OPINIA NR 105 / 2010

Z wyników przeprowadzonych oględzin - ekspertyzy urządzeń ogrzewczo - kominowych w Bydgoszczy ul. Makielska Nr 199 dotycząca mieszkania Nr 4 Pani/a/ Wspólnota Mieszkaniowa Makielska 199

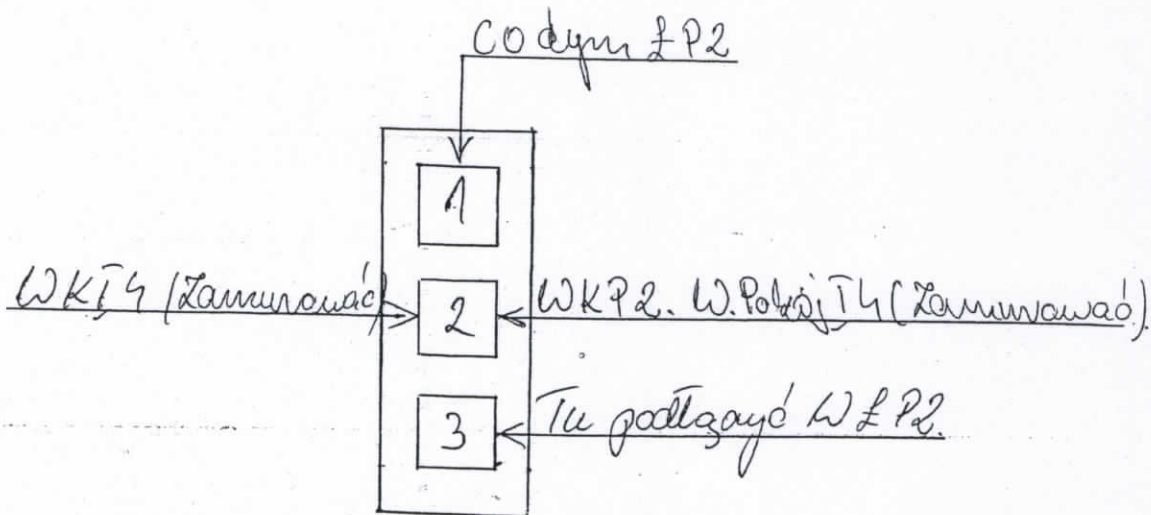
1. Przewód/y/ Nr 1 - 3 (patrz szkic na odwrocie) ~~odpowiadają~~ nie odpowiadają wymaganiom niżej wymienionych przepisów i ~~może (mogą)~~ - nie może (nie mogą) być przeznaczony /e/ do podłączenia kuchenki gazowej i wentylacji w kuchni, kotła gazowego CO i wentylacji w łazience.
Podać rodzaj urządzenia a w przypadku braku możliwości podłączenia podać przyczynę

Celem osiągnięcia prawidłowego funkcjonowania urządzenia należy: wentylację wywiewną z kuchni wyprowadzić przez strop i część strychową ponad dach za pomocą rury blaszanej o średnicy 150 mm na wysokość istniejącego komina ocieplonej na całej wysokości z zadaszeniem. Kocioł gazowy CO podłączyć w pomieszczeniu łazienki. Spaliny z kotła gazowego CO wyprowadzić przez ścianę na klatkę schodową pod sufitem i ponad dach na wysokość 180 cm
Wymienić sposoby usunięcia przyczyn wadliwego działania

Inne uwagi:
 za pomocą rury z blachy KO o średnicy 120 mm ocieplonej na całej wysokości i osłoniętej blachą osłonową z zadaszeniem. Wentylację wywiewną z łazienki wyprowadzić na zewnątrz budynku ponad rynnę na wysokość 150 cm za pomocą rury blaszanej o średnicy 150 mm ocieplonej na całej wysokości: z zadaszeniem. Po wykonaniu w/wym. zaleceń ponownie zgłosić.
